品質異常改善通知書

図番	F1783-47060 1-5
品名	590L ターミナル ストレート 5連
ロットNo	11.08.22.1.V.014
対象数量	11,800
打痕	
カス上がり打痕

最上インス 590L 5-ミナル スレート 5連 ダコン不具合

写真・図

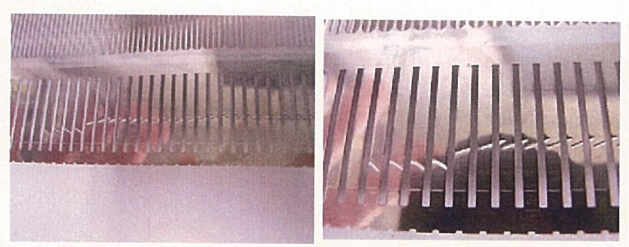
ツブシの摩耗(?)

ツブシ深さが足りなかった。

ツブシ深さの公差が広がった。0.3±0.08

画像で検出できなかった。(バリ面側のダブ)

画像はダレ面側しか見てない。

抜き幅を画像で見いなかた。

○ツブシ深さの管理 0.28±0.01 (9/9実施)
○ツブシ追い込みサイクル 金研2回に1回(次回金研時)

画像で幅を見る様にする(9/9実施)
ダレ面側の表面異常検出を厳しくした(9/9実施)

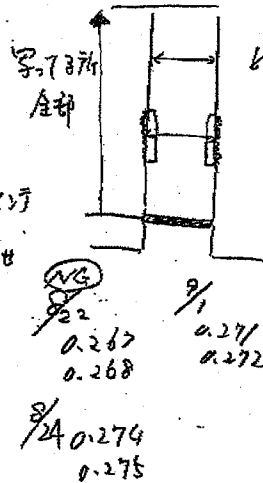
ダコンロト 7. 板厚調査?

本ダコンと画像に通して確認 → 画像検出出来ない。

幅見えない

167面からダコンでタレの深さ(エッジ)が無い為

ツアシの深さ不足が原因で、成形用ボリタスクラップの弱い所を
ちぎった。 → カス上がり。

材料が薄い?

ツアシ磨耗?

幅を狭くする。 9/9 から

タレ面の表面を厳しくした。 5面量分(0.05)

① ツアシ深さの管理 0.28ネライ 2/9 実施
G項目 0.31008 → 社内管理 0.28±0.01

② ツアシ 進捗のサイン 全研 2回11月 20003
40003 → 20003 20003 出 60C
